改善箇所説明図 ①

改善の内容

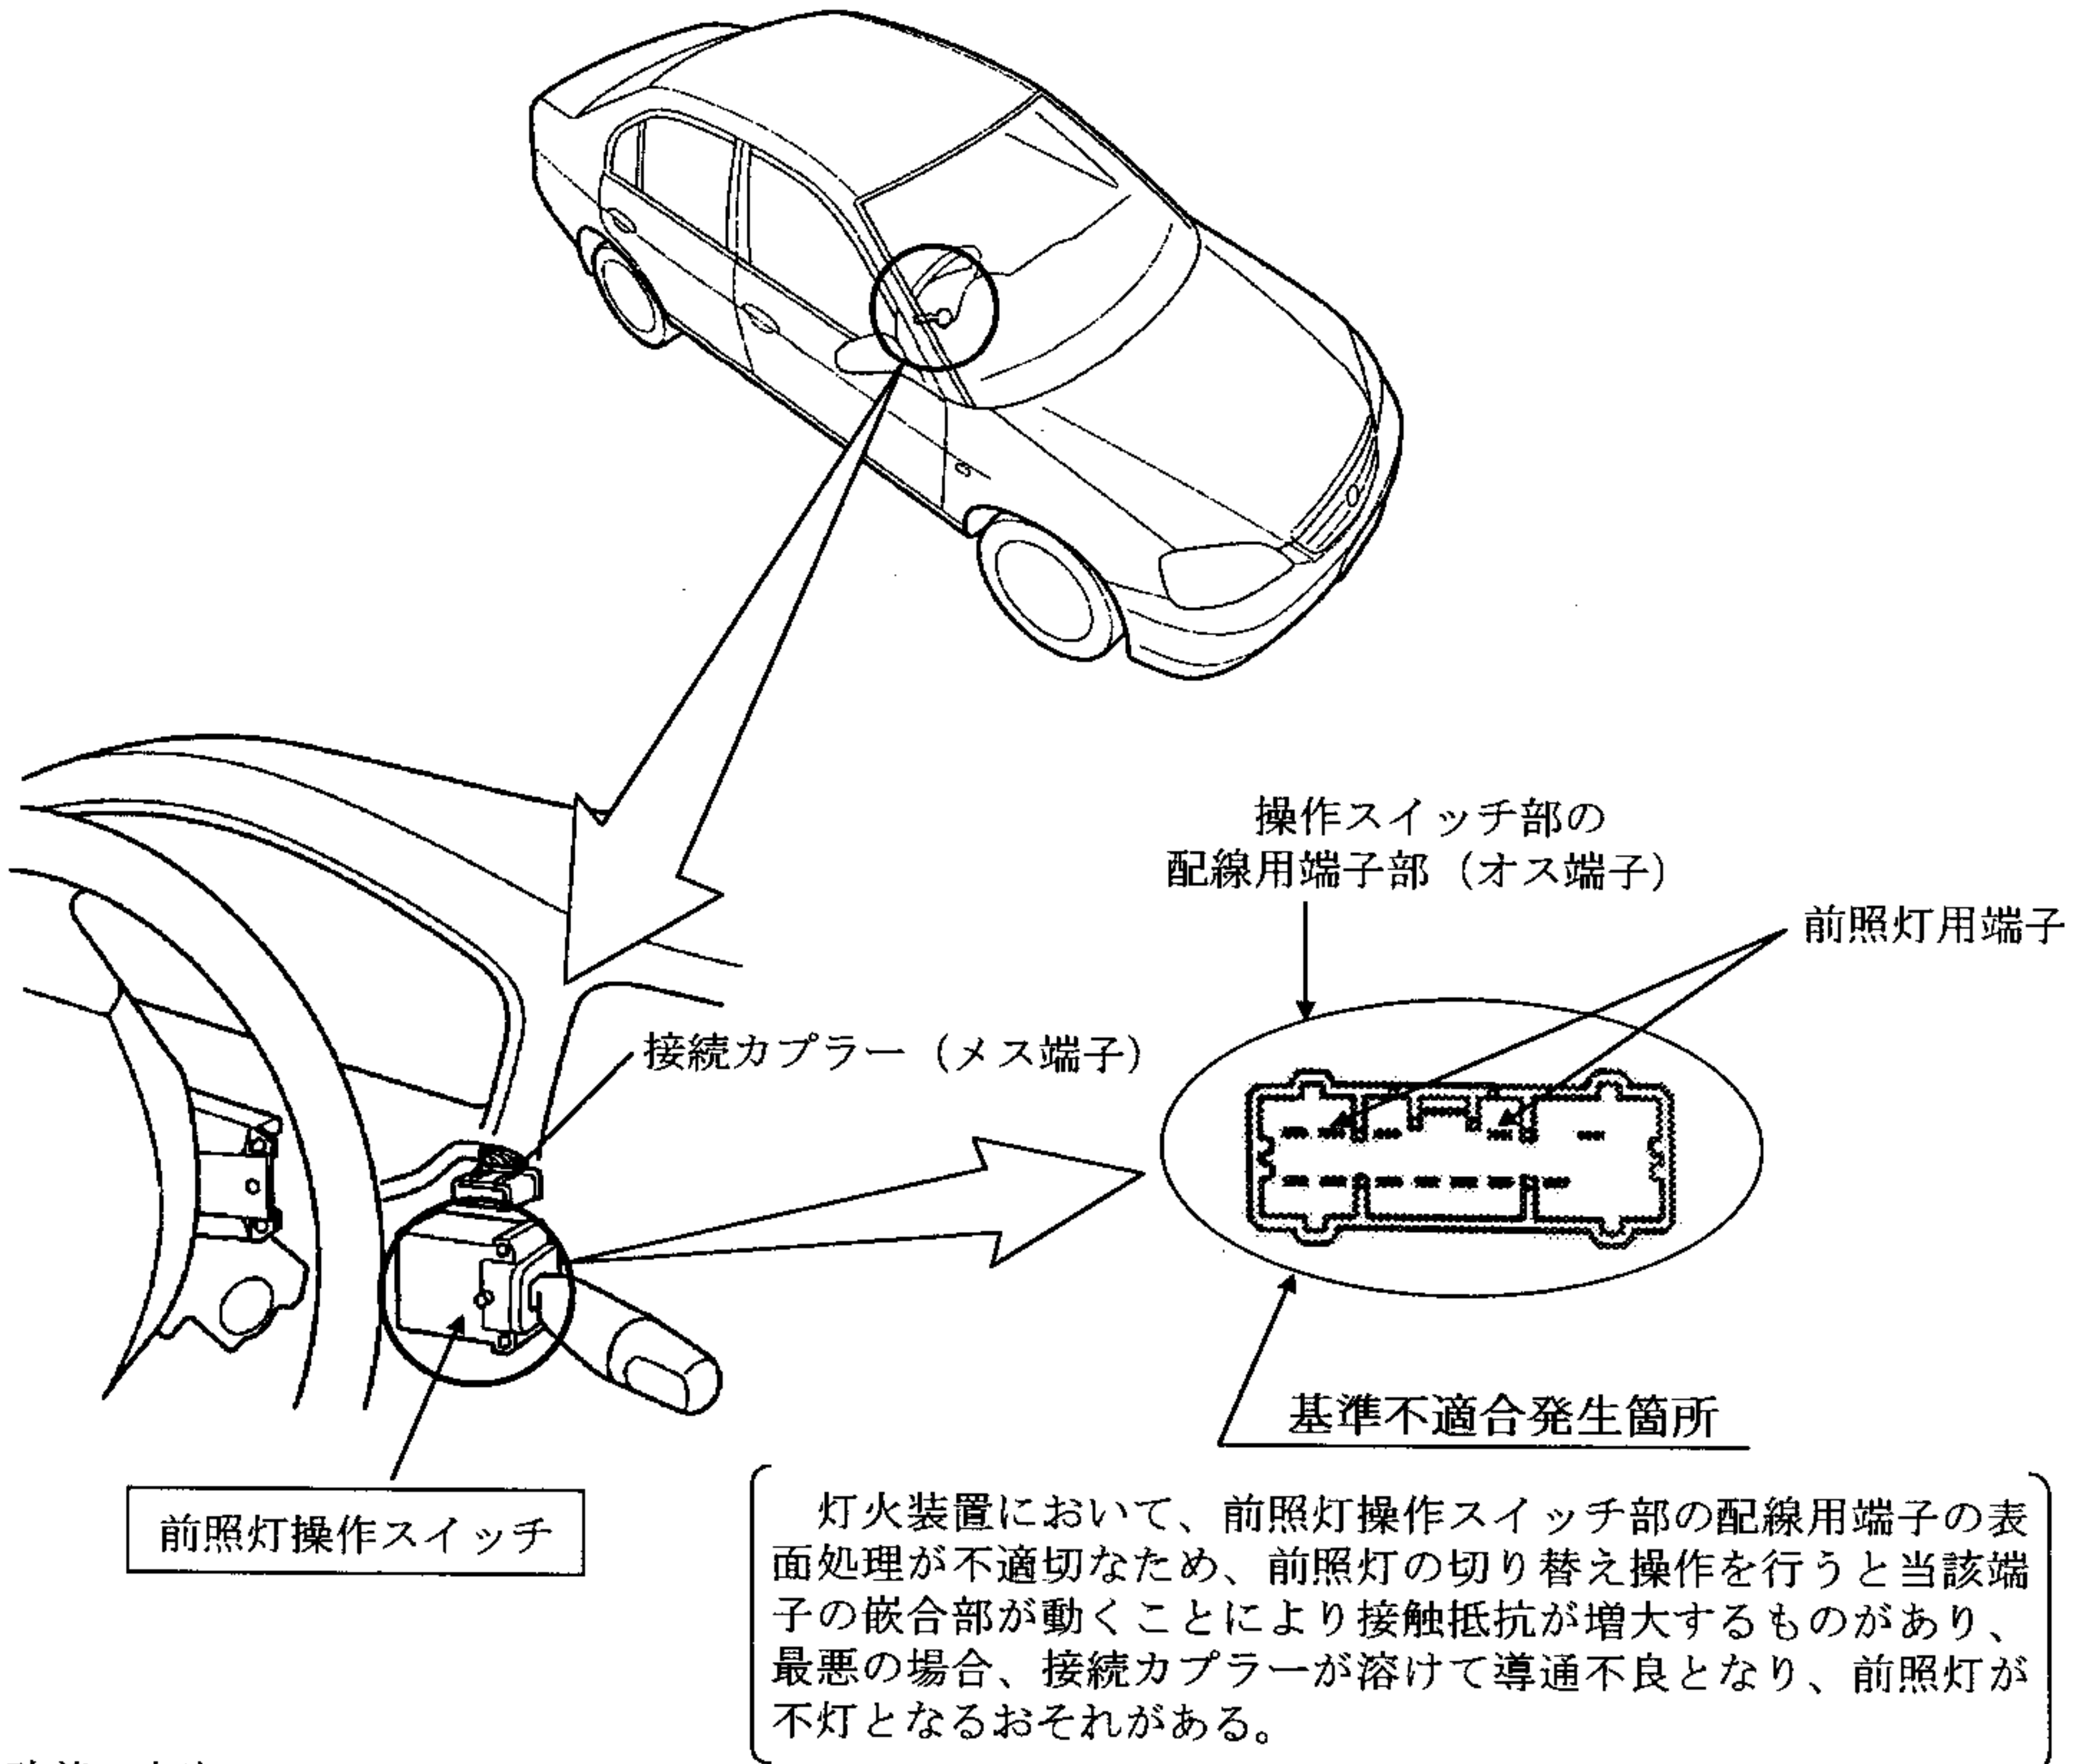
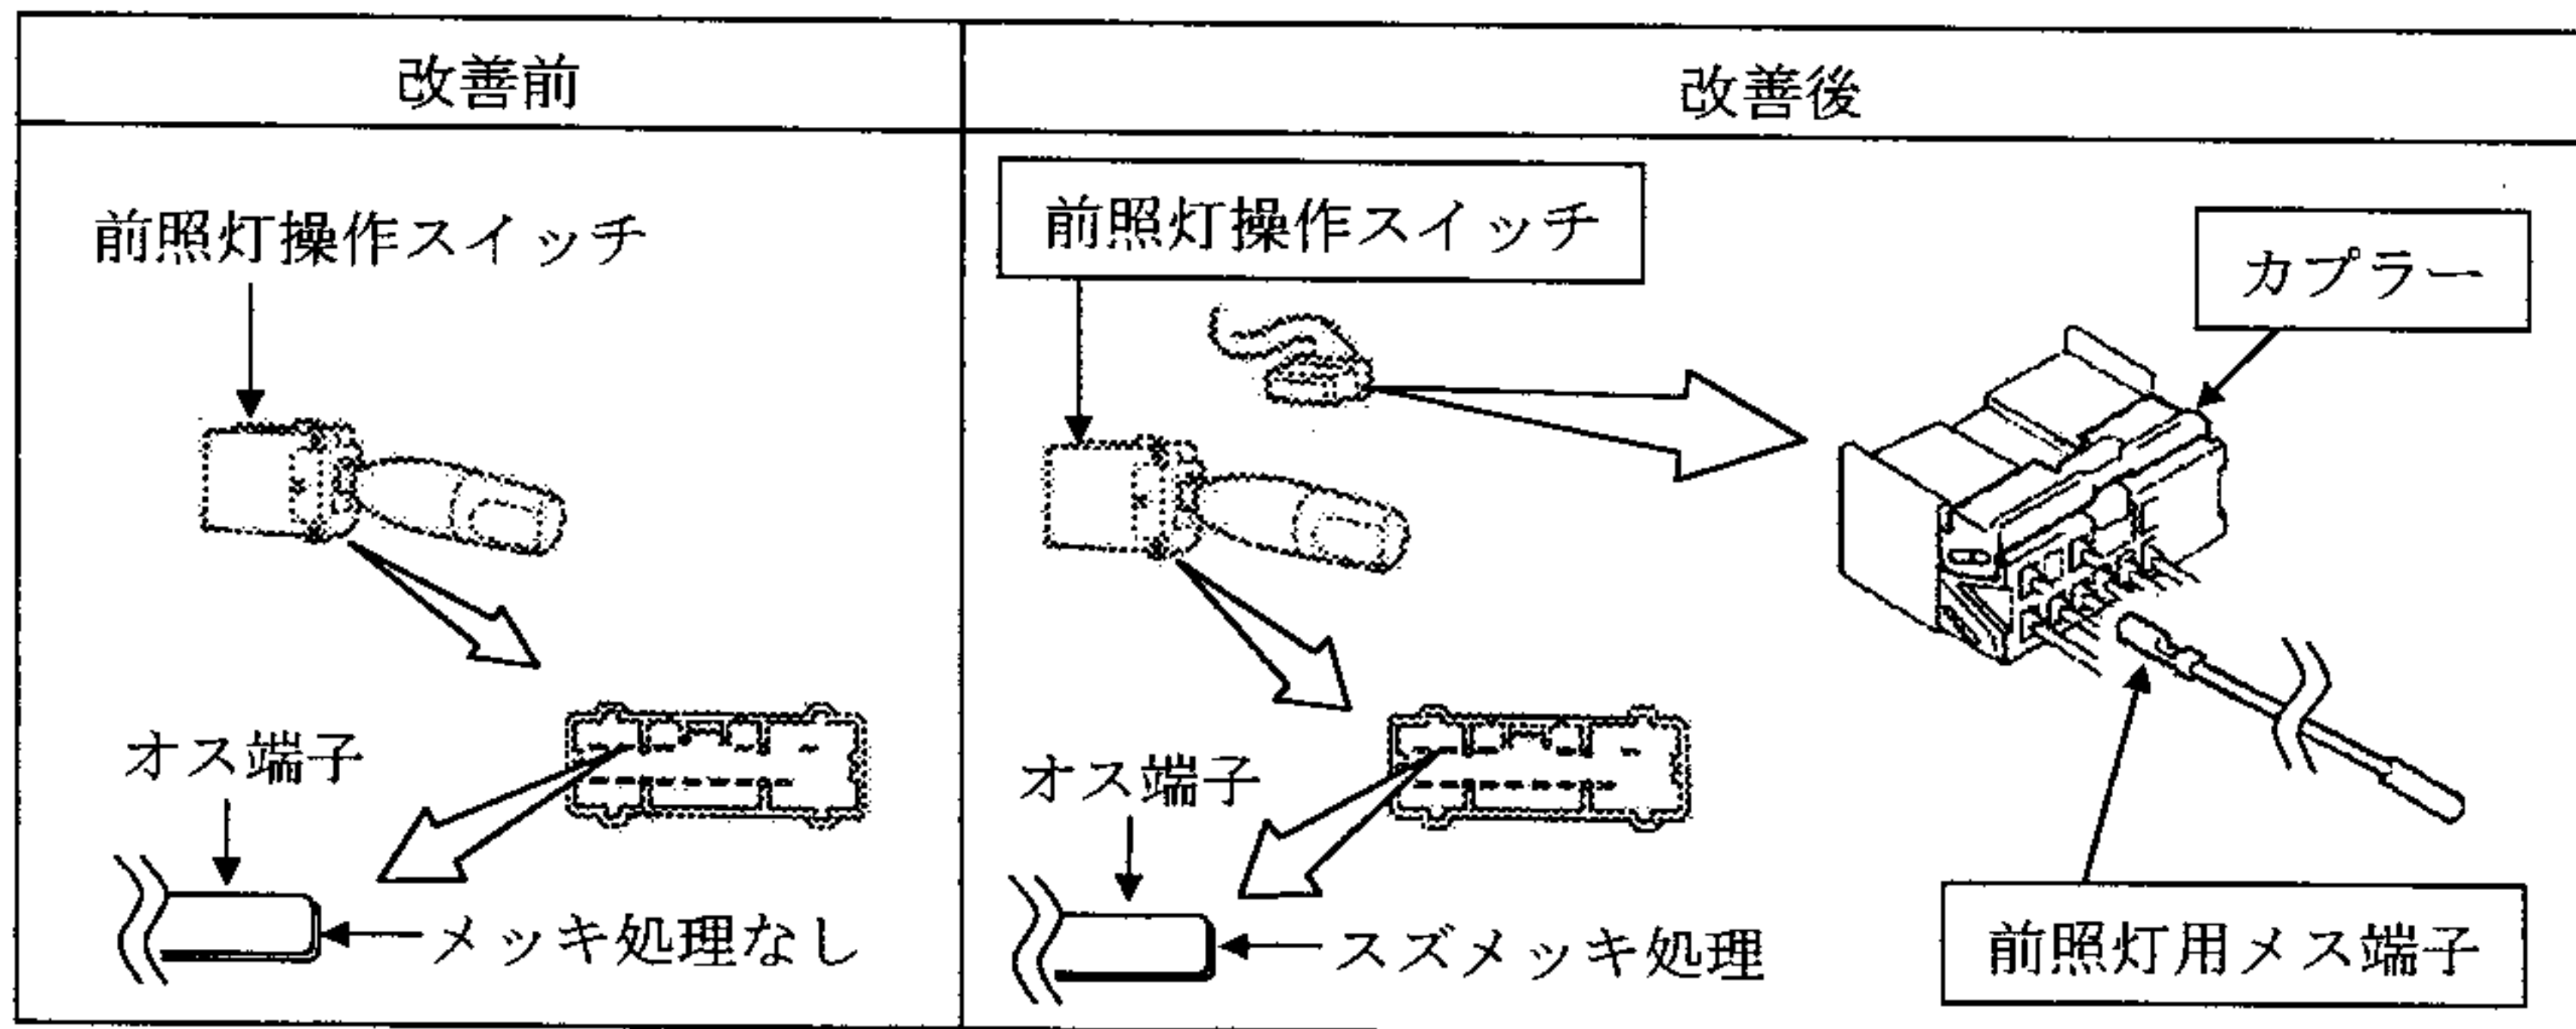
全車両、操作スイッチを対策品と交換するとともに前照灯用配線のメス端子を良品と交換する。
 なお、カプラーに損傷がある場合はカプラーを良品と交換する。

識別：助手席側ドアチェッカーの取付ボルト頭部に黄ペイントを塗布する。
